REPÚBLICA DE PANAMÁ
MINISTERIO DE AMBIENTE

RESOLUCIÓN DE IA-IA- 036- 2024

Por la cual se resuelve la solicitud de evaluación del Estudio de Impacto Ambiental (EsIA), Categoría II, correspondiente al proyecto: **EXTRACCIÓN DE MINERAL NO METÁLICO**, cuyo promotor es la sociedad **GRUPO BARUC, S.A.**

PROVINCIA DE COCLÉ, DISTRITO DE PENONOMÉ,
CORREGIMIENTO DE EL COCO - VERIFICACIÓN DE COORDENADAS
DEL PROYECTO "EXTRACCIÓN DE MINERAL NO METÁLICO"

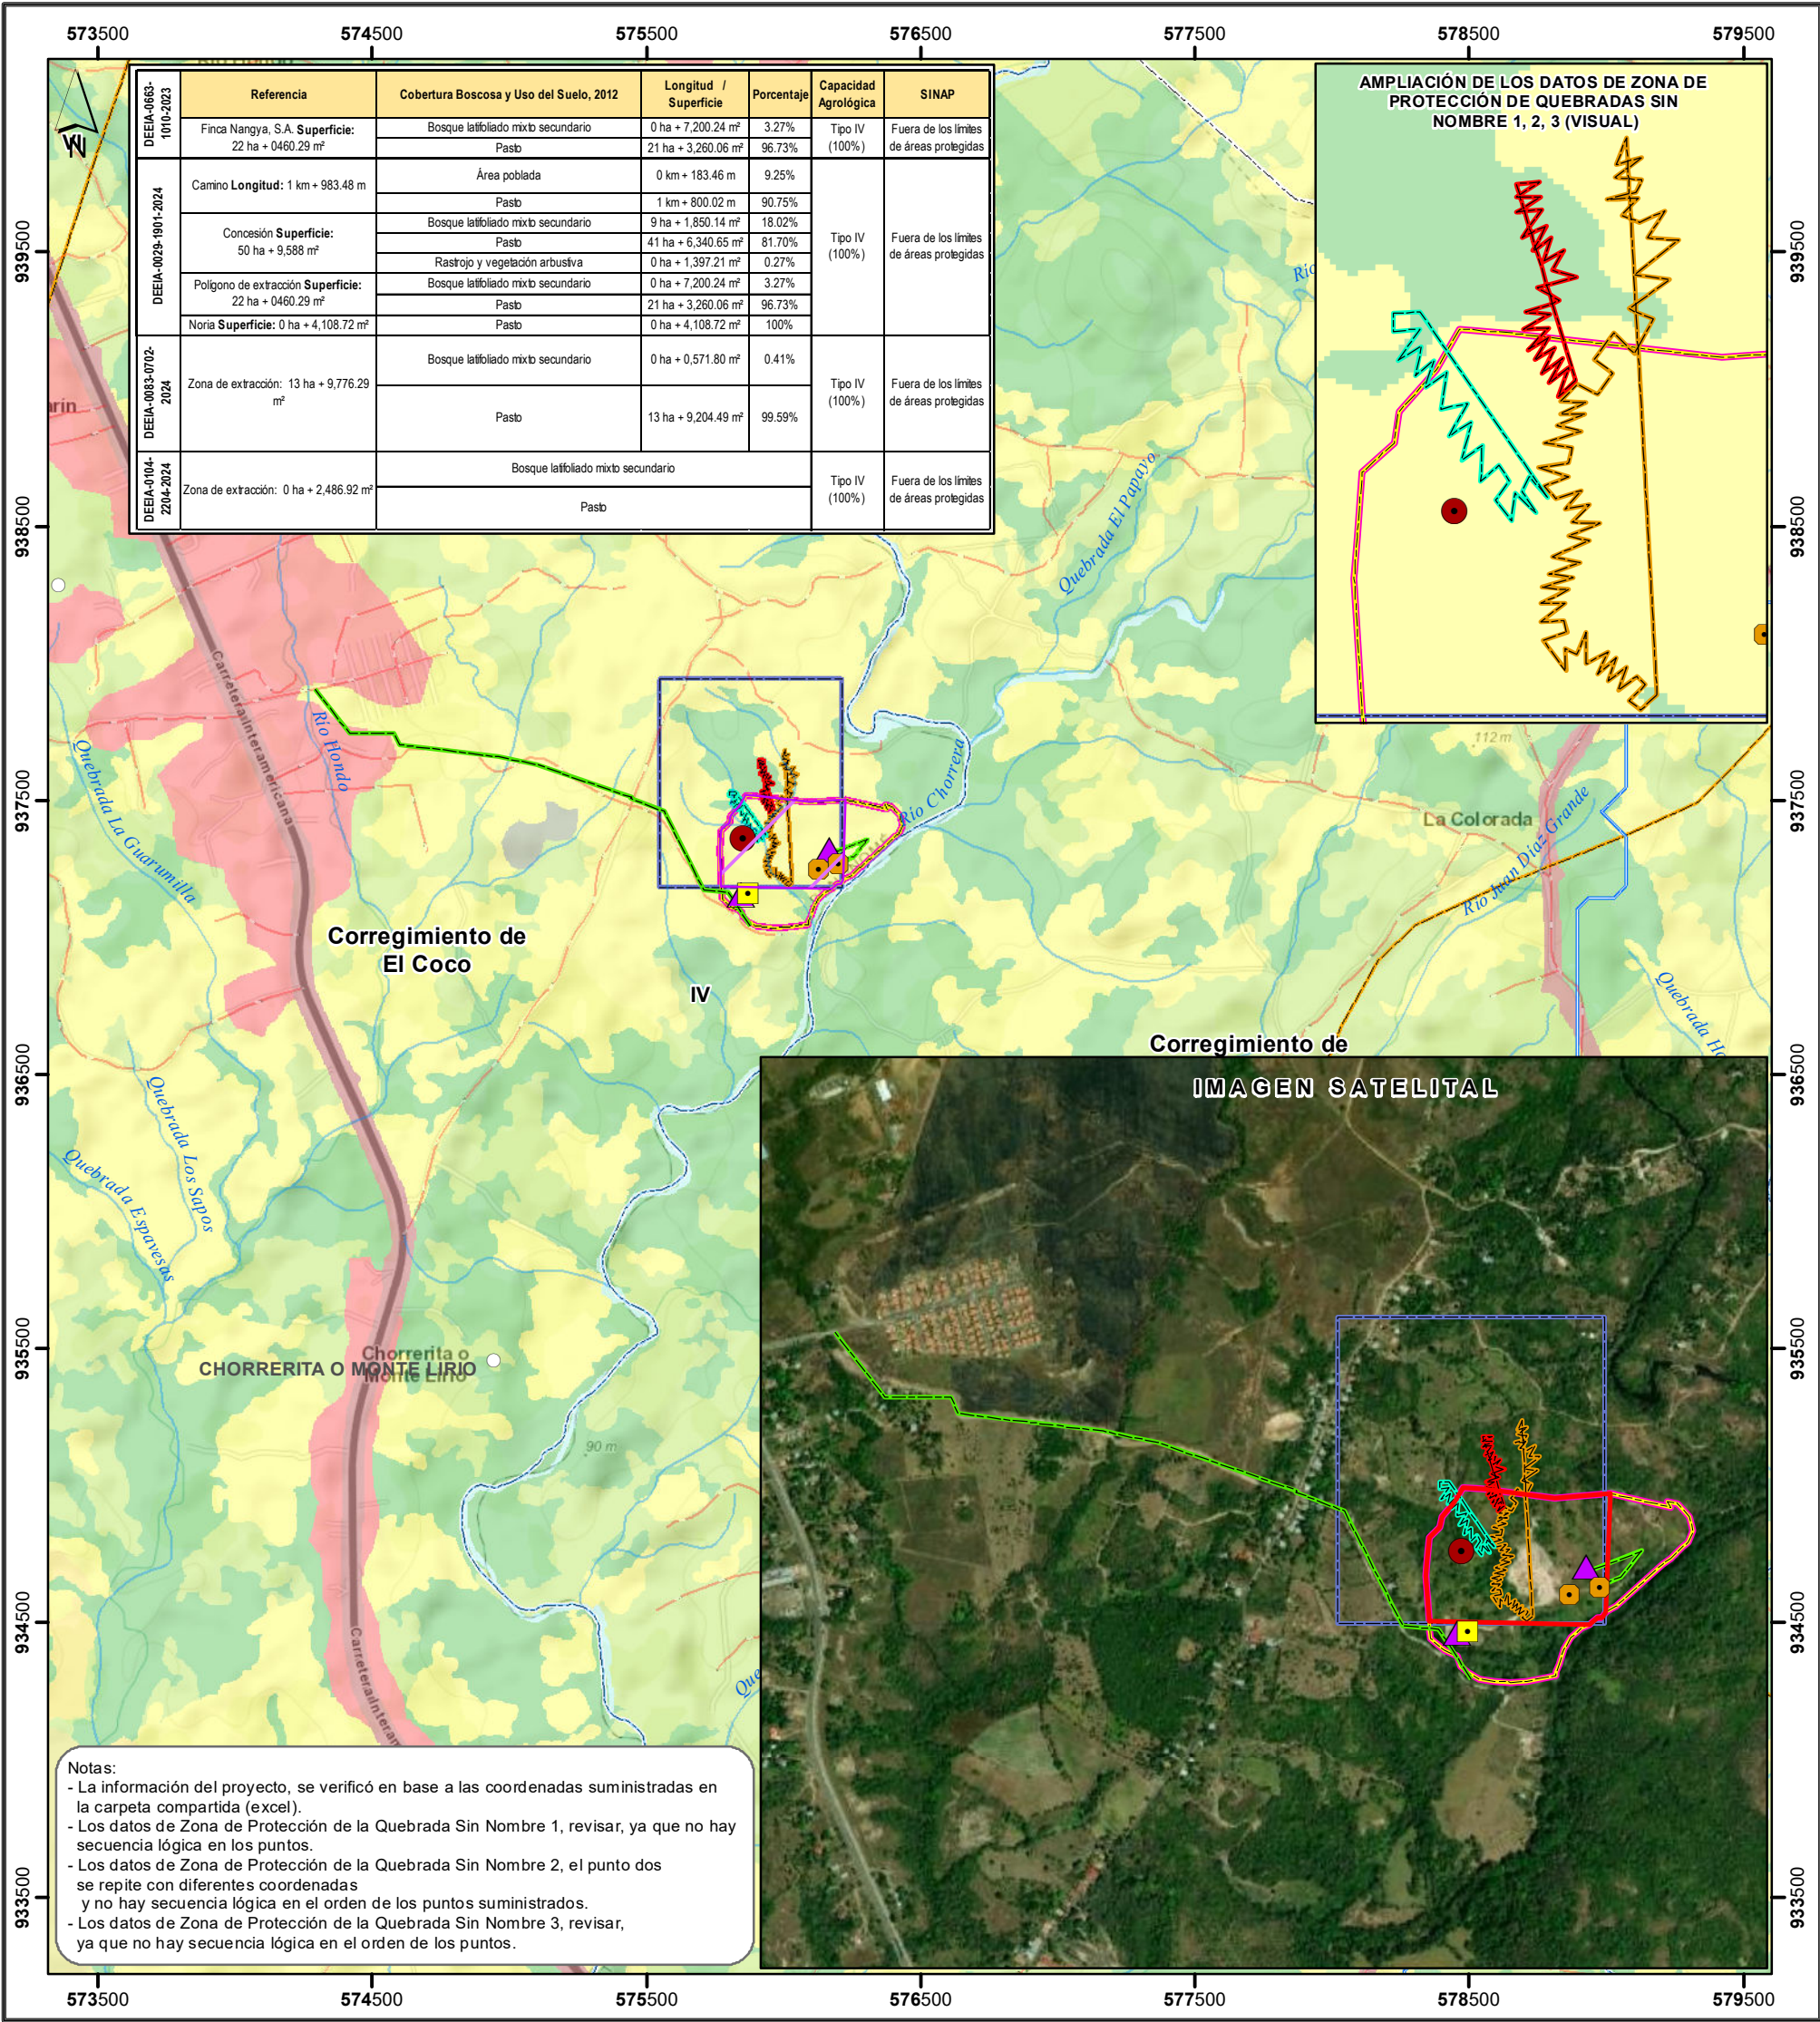
Que a través del MEMORANDO-DIAM-0257-2024, recibido el 16 de febrero de 2024, DIAM, da respuesta al MEMORANDO-DEEIA-0083-0702-2024, donde señalan que la zona de extracción es de 13ha+9, 776.29m² (fs. 397-398);

Que a través de MEMORANDO-DIAM-0332-2024, recibido el 29 de febrero de 2024, DIAM, da respuesta al MEMORANDO-0104-2202-2024, señalando que la superficie de la zona de extracción que se sale de la zona de concesión correspondiente a 2,486.92m² (fs. 400-402);
